Nr referencyjny ZP.271.2.2023.ŁP

Wyjaśnienie i zmiana treści SWZ

Dotyczy: postępowania o udzielenie zamówienia publicznego prowadzonego w trybie podstawowym z możliwością prowadzenia negocjacji w celu ulepszenia treści ofert pn. Przebudowa torowiska tramwajowego w Konstancynowie Łódzkim na odcinku od ul. Krótkiej do Placu Wolności wraz z trójkątem do zawracania

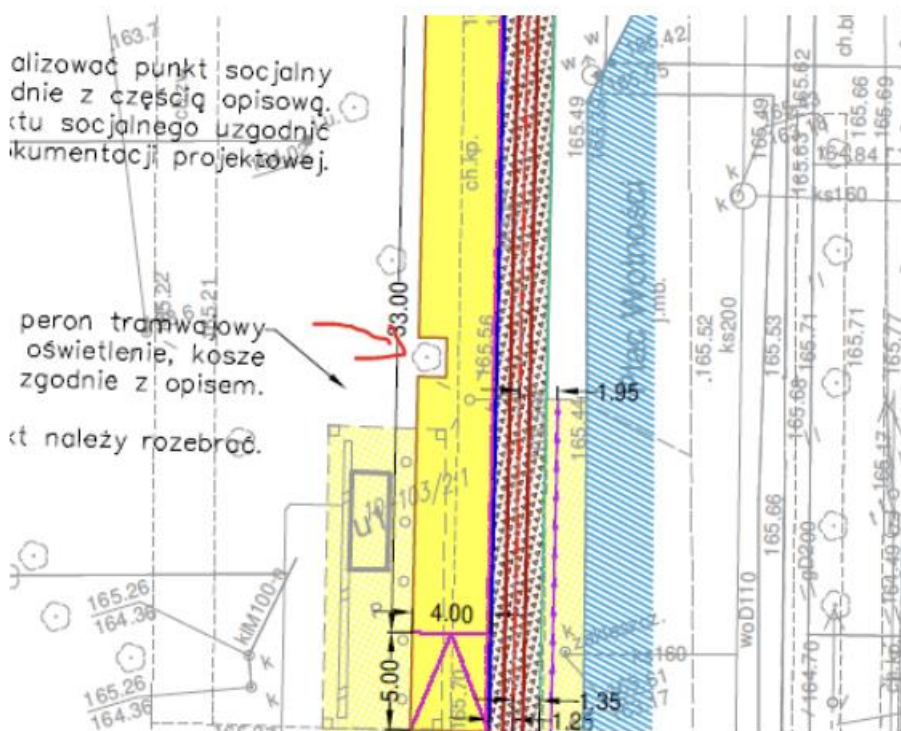
Czy Zamawiający potwierdza, że pochylenia zatoki i jezdni (podłużne i poprzeczne) zapewniają sprawny spływ wody? Na rysunkach PFU brak parametrów technicznych ulicy. Poniżej zrzut ekranu zatoki przedstawiający problem z odwodnieniem.

Zakres kontraktu obejmuje remont zatoki autobusowej na podstawie opracowanej dokumentacji projektowej, w której Wykonawca przewidzi sprawny odpływ wody.
